## 改善箇所説明図

### 改善内容

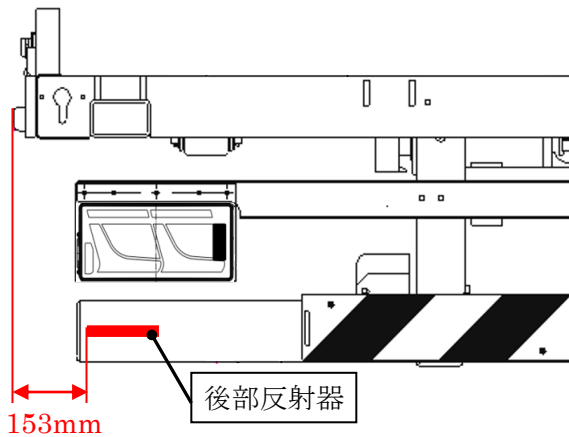
車両運搬車のリヤコンビネーションランプ一体型の後部反射器において、当該ランプの後部反射器の位置が異なることを認識せずに取り付けたため、後部反射器の取り付け位置が道路運送車両の保安基準に適合しない。

全車両、適合した位置に後部反射器を追加する。

注：□ は、追加部品を示す。

リヤコンビネーションランプ内の反射器は、後部反射器以外の反射器とする。

識別：追加された後部反射器の有無にて識別する。
